OBSERVACIONES TÉCNICAS SEDE CENTRO ZONAL INDUSTRIAL DE LA BAHÍA

PARA: REGIONAL BOLÍVAR ICBF

Julio 8 de 2022

De acuerdo con la visita técnica de apoyo realizada el día 1 de julio a la nueva sede el Centro Zonal Industrial de la Bahía, la cual está siendo adecuada bajo el Contrato No. 13002202022 suscrito entre Regional Bolívar y SIINCO S.A.S, se encontraron las siguientes observaciones técnicas a las instalaciones y adecuaciones eléctricas realizadas.

Foto No 9: Tubería plegable en el cuarto técnico

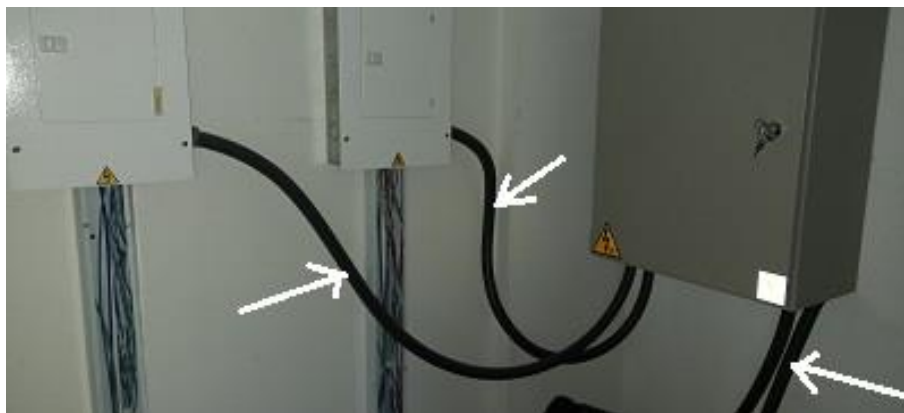
Durante la inspección técnica se observó que se instaló tubería plegable a la vista en el cuarto técnico. Si la tubería plegable instalada es no metálica, no estaría permitido de acuerdo con la Sección 341 de la Norma NTC 2050.

En caso de que la tubería plegable sea metálica, estaría conforme la instalación. En el caso de que la tubería plegable sea no metálica, debe realizarse el cambio a tubería metálica.

Foto No 11: Tubería mal instalada a la entrada del tablero existente en 4 piso

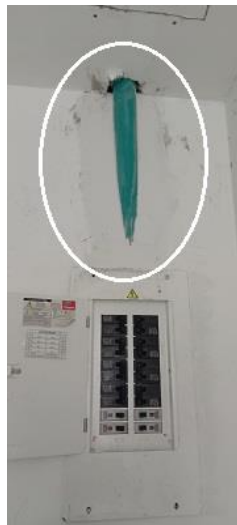
Se debe corregir la instalación de la tubería de ingreso al tablero eléctrico existente del piso 4, la cual quedó por fuera del muro.
